REPONSE A LA DEMANDE DE COMPLEMENTS DU 18/04/2025 APPORTÉE DANS LE CADRE DE L'AVIS SUR L'ETUDE HYDRAULIQUE

ETUDE HYDRAULIQUE DE CARACTERISATION DES ZONES INONDABLES PAR RUISSELLEMENT COMMUNE DE GARONS (30)

REF. DOSSIER DDTM : 2025-001

REF. DOCUMENT : 23.067_COMPL1_I.1_2025.05.12

Figure 1 : Zonage EXZECO sur la commune de Garons (échelle 1 : 30 000)

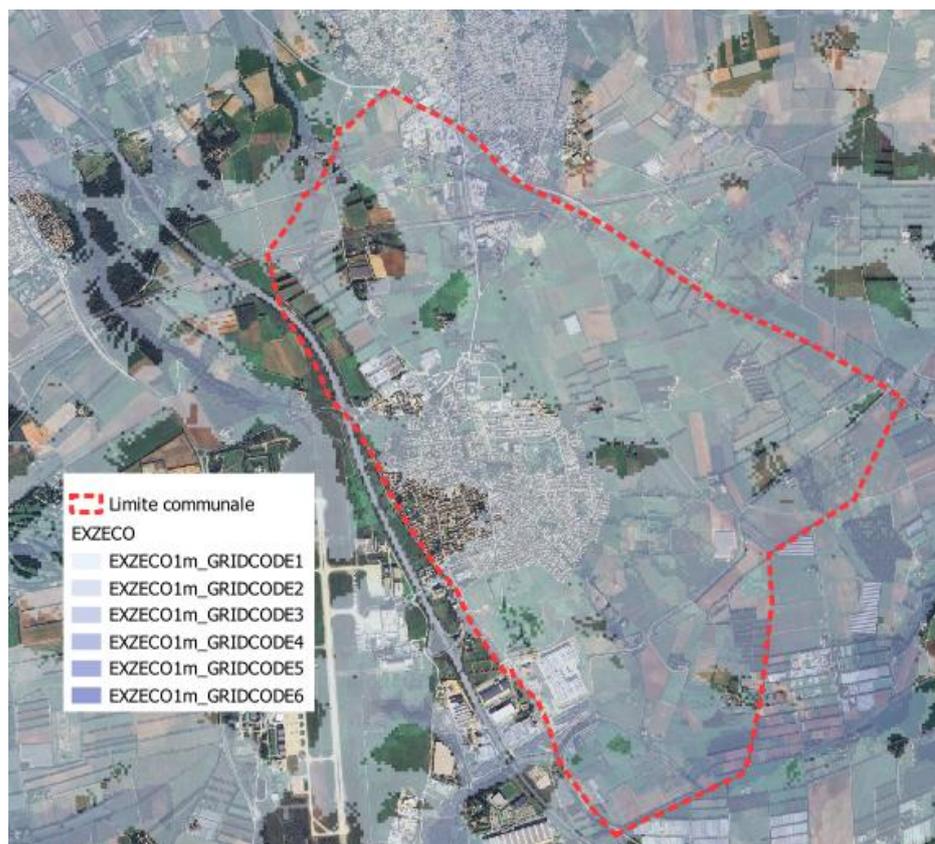
La figure 1 est incomplète :

- *La commune est rognée et non localisable ;*
- *Absence de légende et d'échelle.*

La figure 1 a été mise à jour, la légende est présente sur la figure et l'échelle se trouve dans le nom de la figure (échelle 1 : 30 000). Cette dernière est disponible à la page 3 du rapport de modélisation.

Figure 2 : Enveloppe de la crue du Rieu sur la commune de Garons (limite communale en pointillé rouge) (Source : BRL ingénierie)

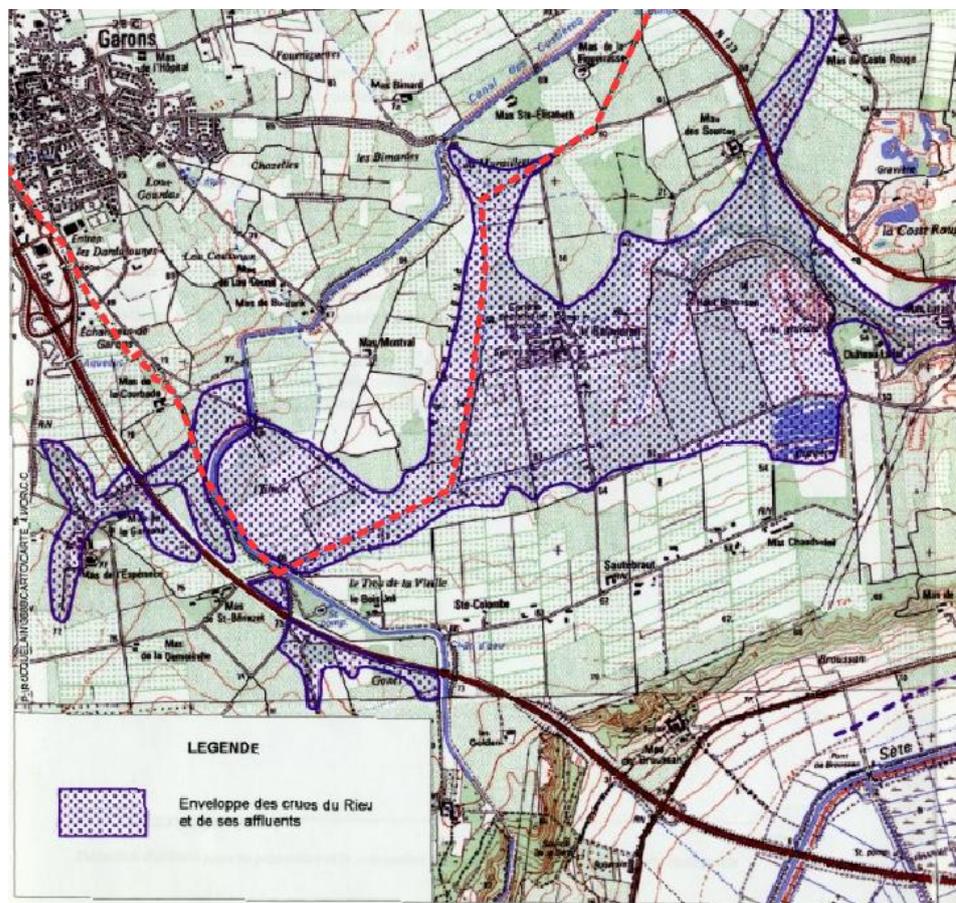
- *Analyse des pluies historique p.15 :*

Le paragraphe : « La commune de Garons n'est pas impactée par des débordements de cours d'eau. De ce fait, très peu de données de pluies historiques sont répertoriées sur la commune. » doit être modifié, la commune n'est pas couverte par un PPRi mais elle est impactée par des débordements de cours d'eau à intégrer à cette étude.

Ces remarques ont été prises en compte et intégrées au rapport de modélisation hydraulique actualisé.

Ci-après, la modification apportée à la page 17 du rapport :

La commune de Garons n'est pas couverte par un PPRi. Cependant, cette dernière peut être sujette au débordement du Rieu, au sud de la commune. En 2001, BRL ingénierie a produit une cartographie d'approche hydrogéomorphologique dans le cadre de la réalisation du schéma de protection contre les crues du Rieu de Bellegarde. Le sud de la commune se situe dans cette enveloppe de crue.
